**Modulo per la presentazione delle osservazioni per i piani/programmi/progetti sottoposti a procedimenti di valutazione ambientale di competenza statale**

**ID: Codice procedura (ID\_VIP/ID\_MATTM): 12691**

**“Progetto di un impianto eolico denominato “Pitigliano” ubicato nei comuni di Pitigliano (GR) e Sorano (GR) costituito da 20 (venti) aerogeneratori di potenza nominale 7,0 MW per un totale di 140,0 MW con relative opere connesse ed infrastrutture indispensabili”**

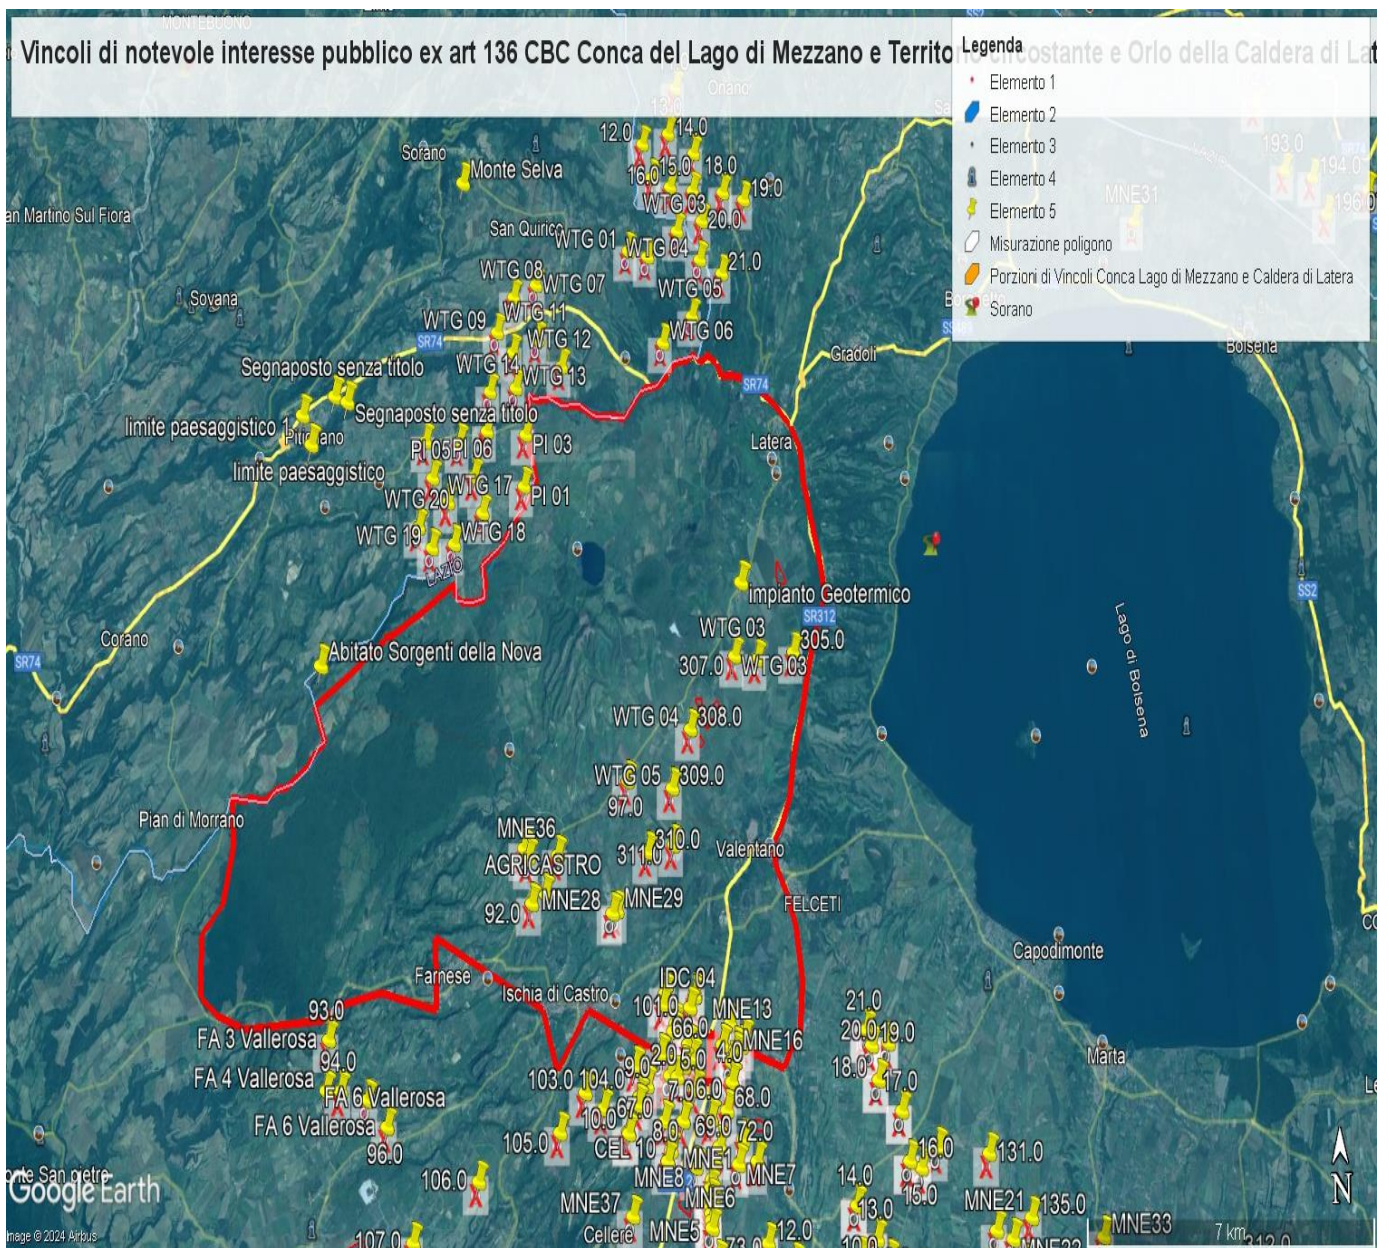
**IMMAGINE 1.** Confini esterni in rosso dei due vincoli laziali ( uniti) della Conca del Lago di Mezzano e territorio circostante ( Selva del Lamone) e Orlo della Caldera di Latera ... entrambi di notevole interesse pubblico nelle cui fasce di rispetto di tre chilometri ricadrebbero con distanze diverse gli aerogeneratori dell'impianto eolico industriale " Pitigliano". Si evidenzia anche il cumulo con altri impianti FER ( segnaposto gialli) nel Lazio e Toscana (Eolico Rempillo P01, P02 ecc).
